第7.4.4.248図 (6) 破碎部性状 H24-D1-1 深度46.00~47.00m (CT画像による評価 (2/4) )

**1. 変更内容、理由及び断層連続性評価への影響**

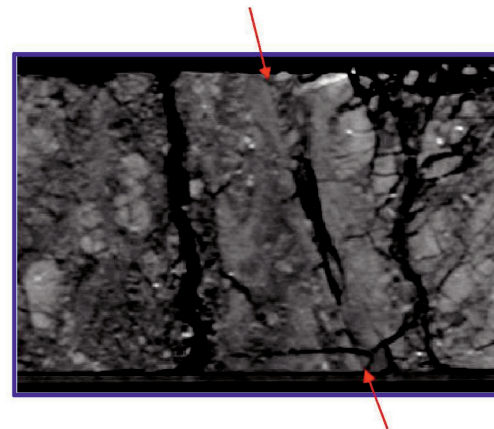
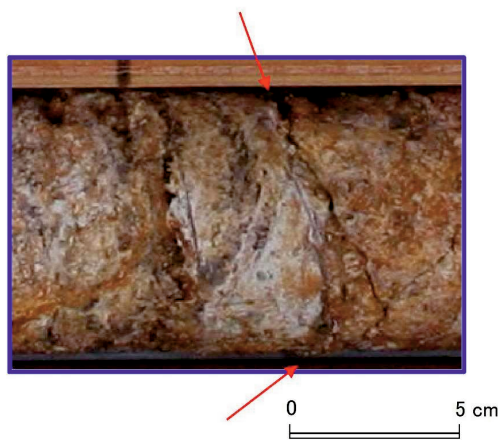
H24-D1-1 深度45.91~48.28mについて 破碎帯範囲を45.91~45.94m (No.最-3) , 46.30~46.45m (No.最-5) 及び47.64~47.75m (No.最-7) に変更

深度46.30~46.45m  
 亜円礫の配列や綫状のせん断構造・変  
 形構造が認められる。

第7.4.4.248図 (7) 破碎部性状 H24-D1-1 深度46.00~47.00m (CT画像による評価 (3/4) )

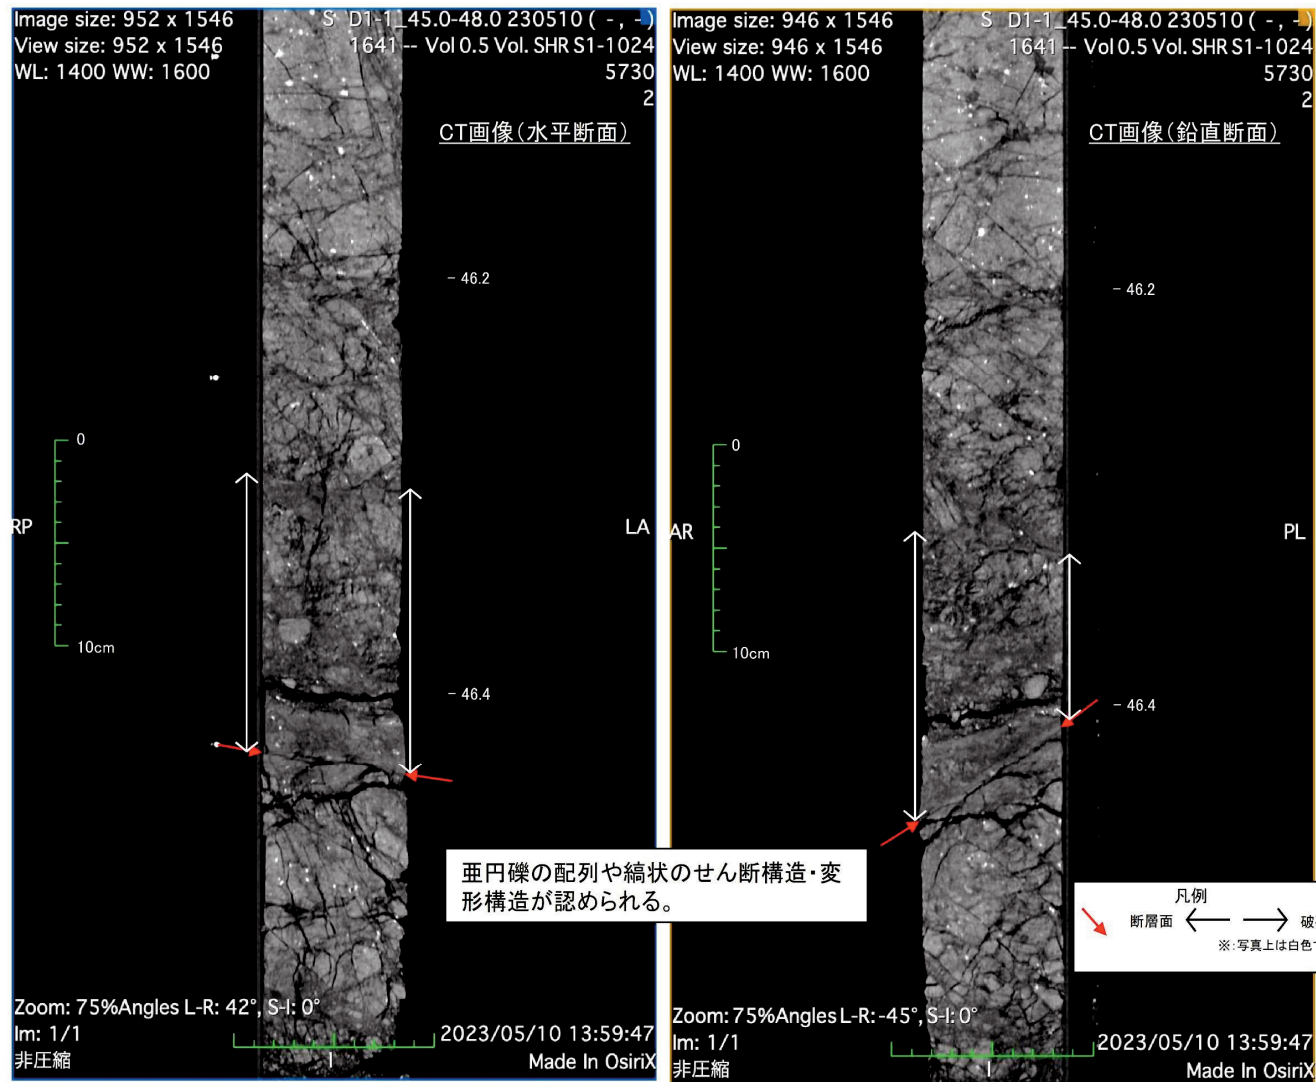
H24-D1-1 深度45.91~48.28mについて 破碎帯範囲を45.91~45.94m (No.最-3) , 46.30~46.45m (No.最-5) 及び47.64~47.75m (No.最-7) に変更

第7.4.4.248図 (8) 破碎部性状 H24-D1-1 深度46.00~47.00m (CT画像による評価 (4/4) )

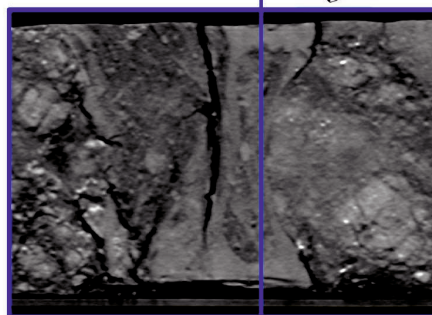
H24-D1-1 深度45.91~48.28mについて 破碎帯範囲を45.91~45.94m (No.最-3) , 46.30~46.45m (No.最-5) 及び47.64~47.75m (No.最-7) に変更

深度46.77~46.79mの細粒部は、内部には連続せずコア表面にのみ分布している。  
細粒部は掘削時のコアの供回りによる付着物である。

第7. 4. 4. 248図 (9) 破碎部性状 H24-D1-1 深度47.00~49.00m (CT画像による評価)

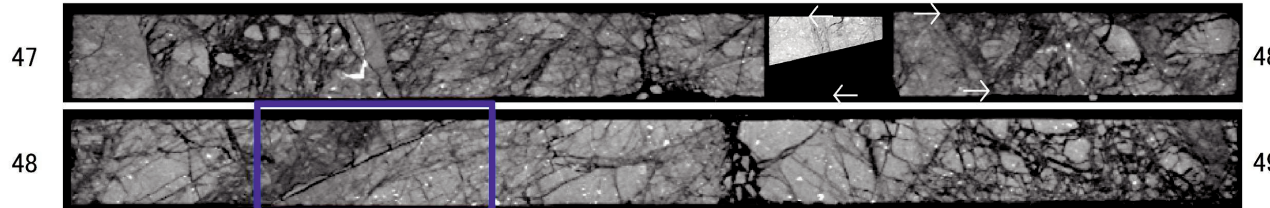
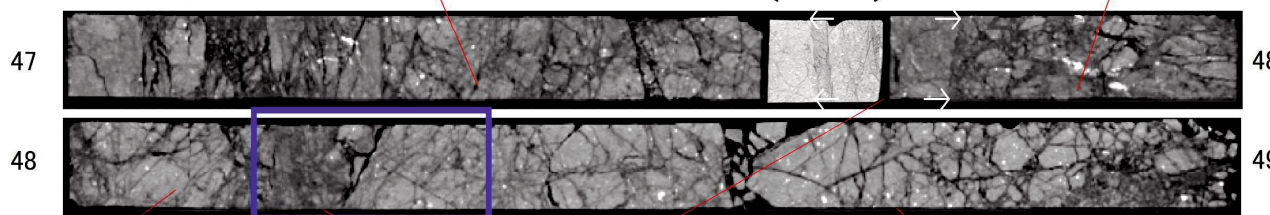
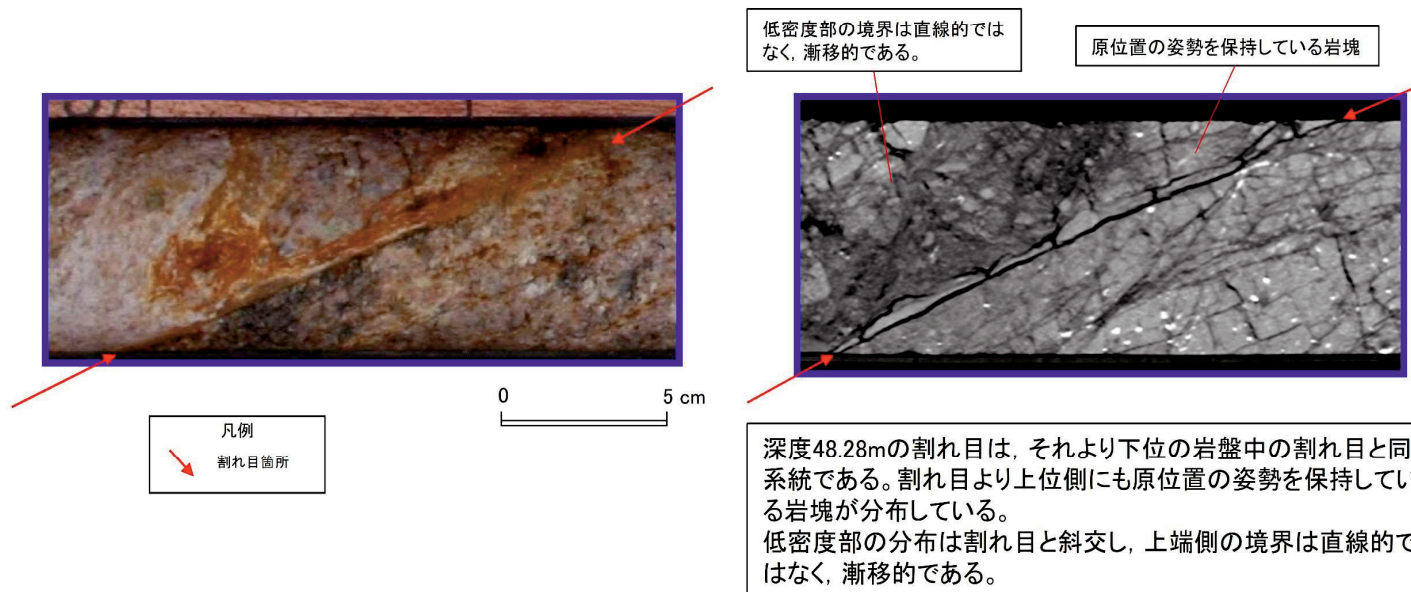
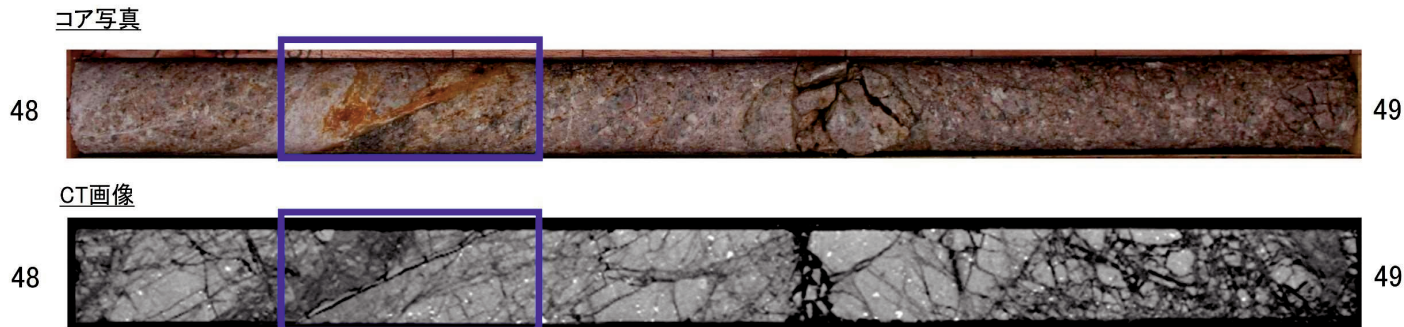
H24-D1-1 深度45.91~48.28mについて 破碎帯範囲を45.91~45.94m (No.最-3) , 46.30~46.45m (No.最-5) 及び47.64~47.75m (No.最-7) に変更

- ・深度47.64~47.75m破碎部, その周辺は破碎部相当箇所なし。
- ・深度48.00~49.00m間に破碎部相当箇所なし。

深度48.20m~48.28m間は、細粒化した低密度帯が認められるが、境界面に凹凸が認められ、直線性に乏しい。

深度47.64~47.75m間は、亜円礫の配列や縞状のせん断面・変形構造が認められる。

第7. 4. 4. 248図 (11) 破碎部性状 H24-D1-1 深度48.00~49.00m (CT画像による評価 (2/2) )

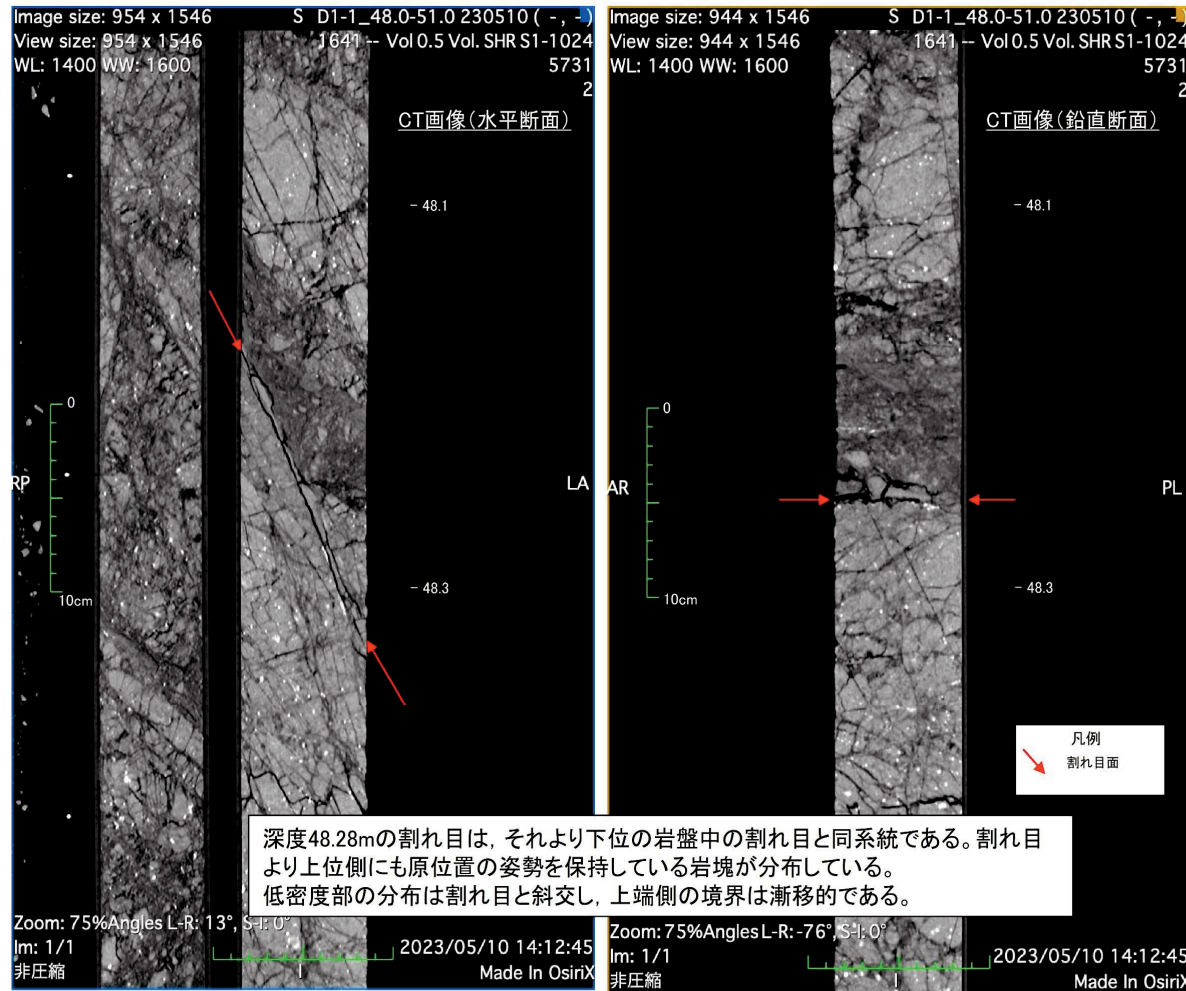
H24-D1-1 深度45.91~48.28mについて 破碎帯範囲を45.91~45.94m (No.最-3) , 46.30~46.45m (No.最-5) 及び47.64~47.75m (No.最-7) に変更

破碎幅算出資料(H24-D1-1 深度47.64~47.75m)

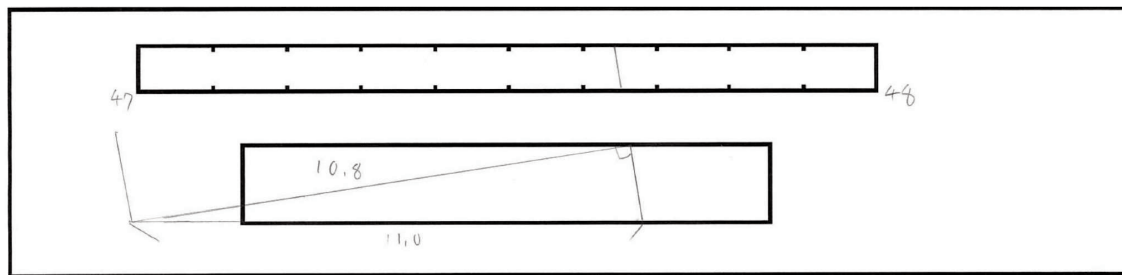
H24-D1-1深度47.64~47.75mの破碎幅 (No.最-9) を変更

- 従前の破碎帯範囲における最新活動面を含む破碎部①-3について、破碎帯範囲の見直し後の破碎幅10.8cmに変更した。

- 破碎部の区間長が長く、破碎幅を実測できないことから、図化した資料から算出した。
- 算出した破碎幅は10.8cmである。
